Saab 9-3 - Utrata czynnika chłodniczego | HELLA

Kod silnika B284.

Utrata czynnika chłodniczego

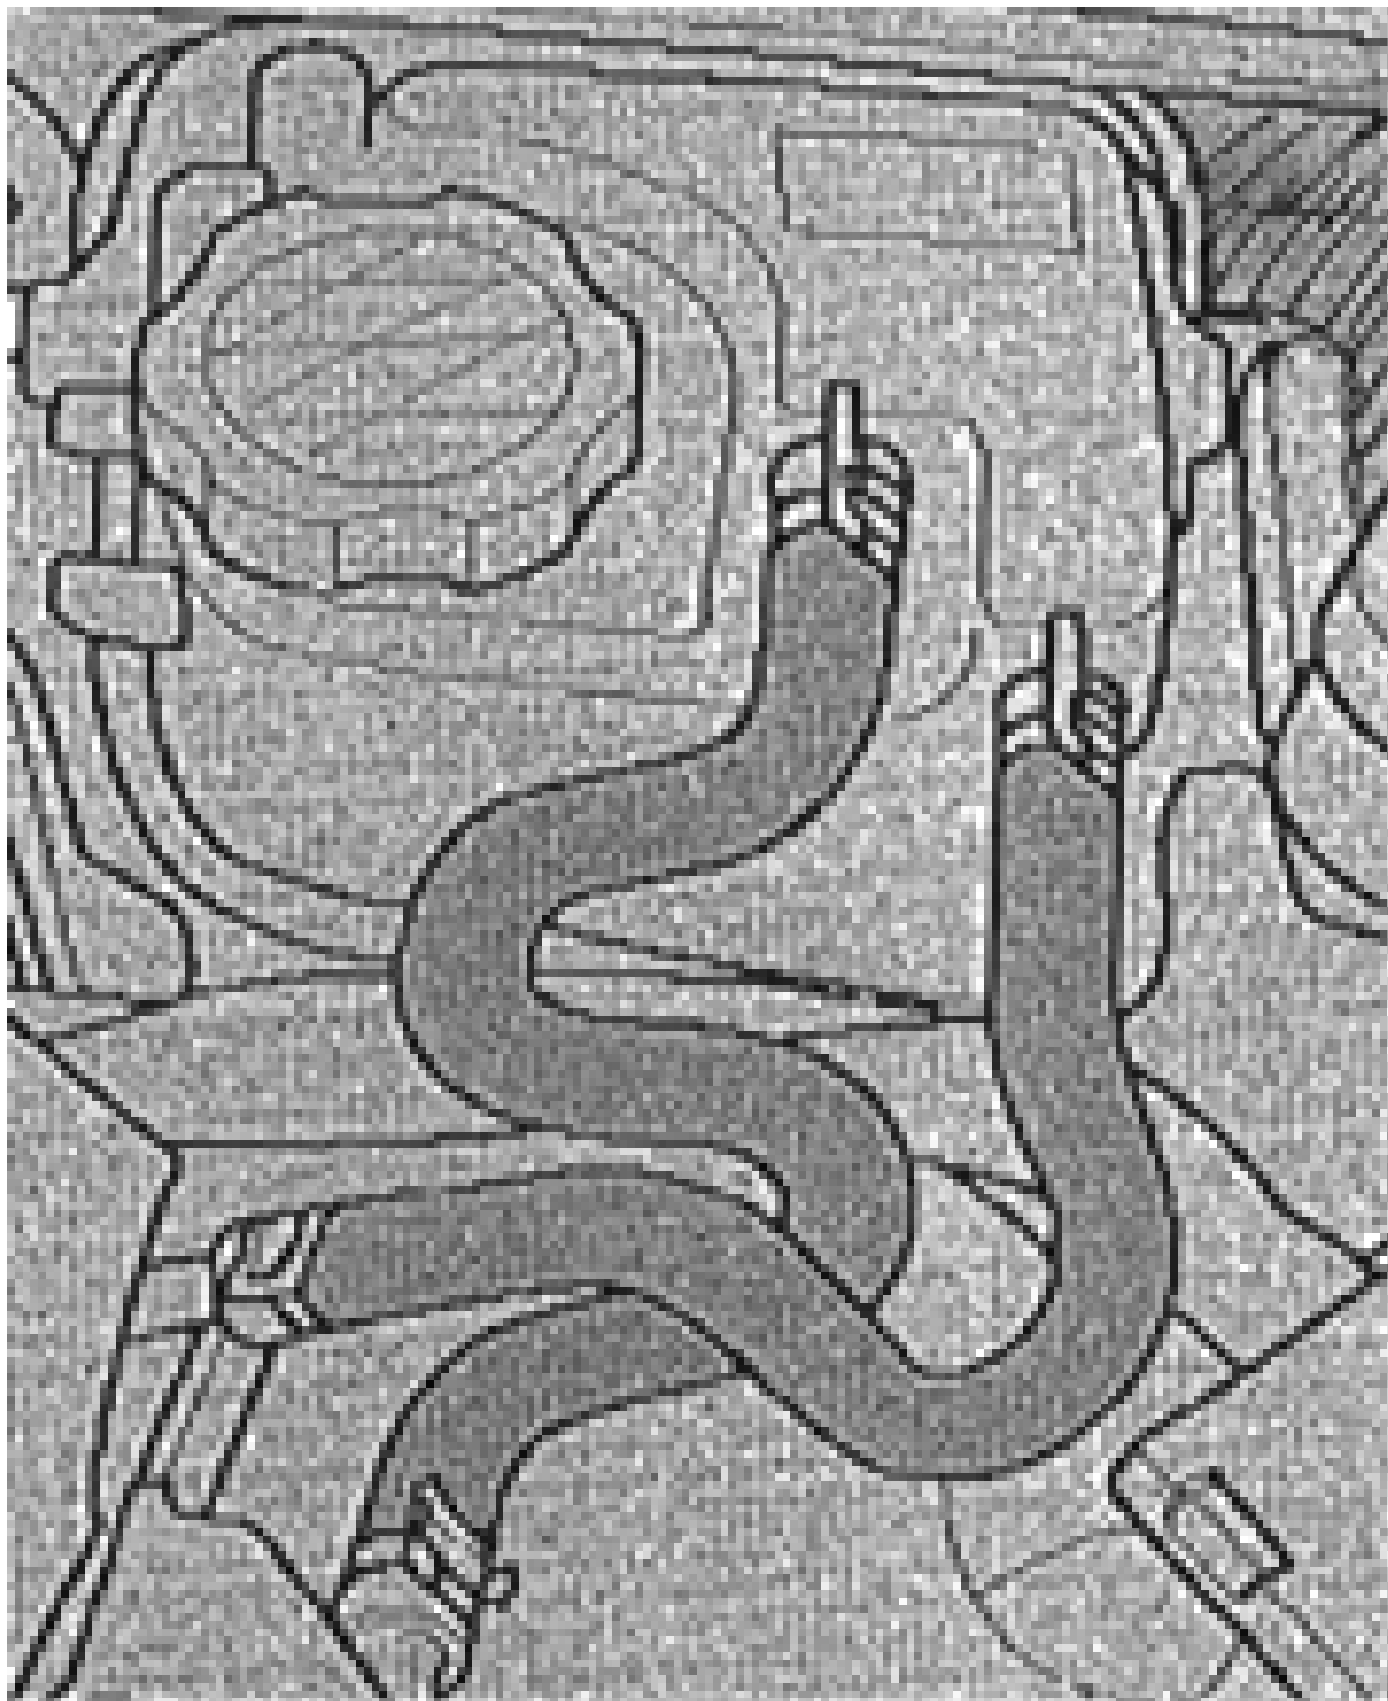
W wymienionych pojazdach może być zgłaszany problem polegający na utracie płynu chłodzącego. Jako możliwą przyczynę należy wziąć pod uwagę uszkodzenie zbiornika płynu chłodzącego lub uszkodzenie węży płynu chłodzącego silnika na zbiorniku wyrównawczym płynu chłodzącego.

W celu rozwiązania problemu należy wymienić zbiornik wyrównawczy płynu chłodzącego oraz wymienić/ulożyć od nowa węże zbiornika.

Producent pojazdu oferuje w tym celu zmodyfikowane węże płynu chłodzącego (patrz rysunek 2.).

- 1*Zestaw węży płynu chłodzącego silnika

Część zamienna nr: 12 759 330
